监 理 通 知 单

工程名称：山东潍柴 2MW 分布式光伏发电项目

编号：ZHJL-WC-TZ-02

事由：夹具导轨螺栓紧锢不到位。

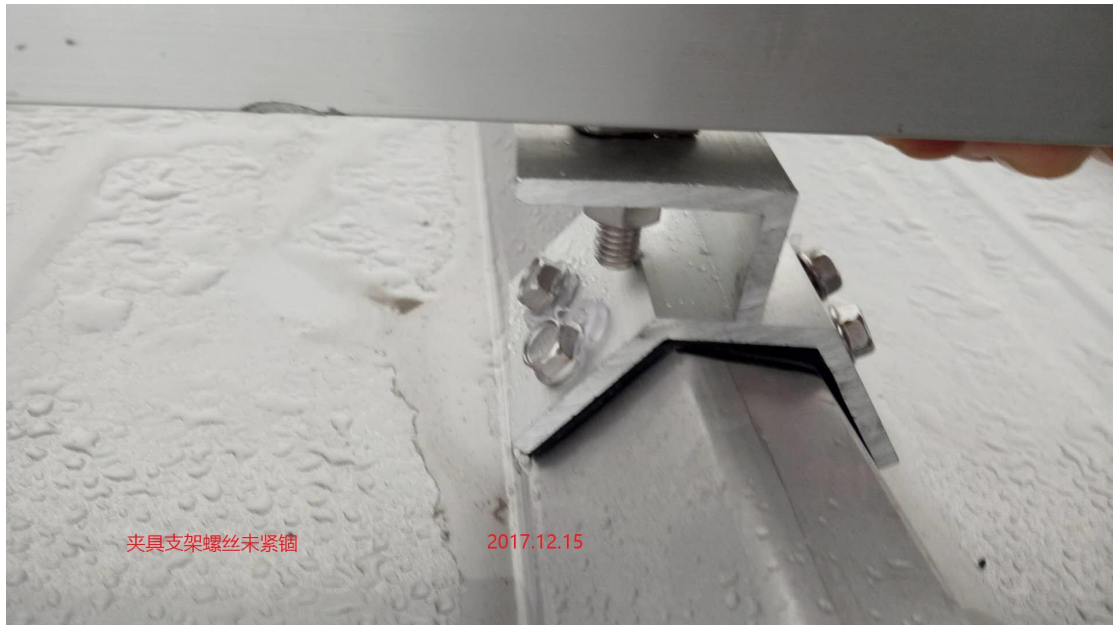
监理方在施工现场巡查中发现你单位在阀车间支架安装过程中，部分夹具与支架螺栓未紧锢，夹具与屋面彩钢瓦紧锢不到位。

夹具支架螺丝未紧锁

支架螺栓紧锢不到位

针对以上问题，现要求你单位及时进行整改并上报监理项目部检查。
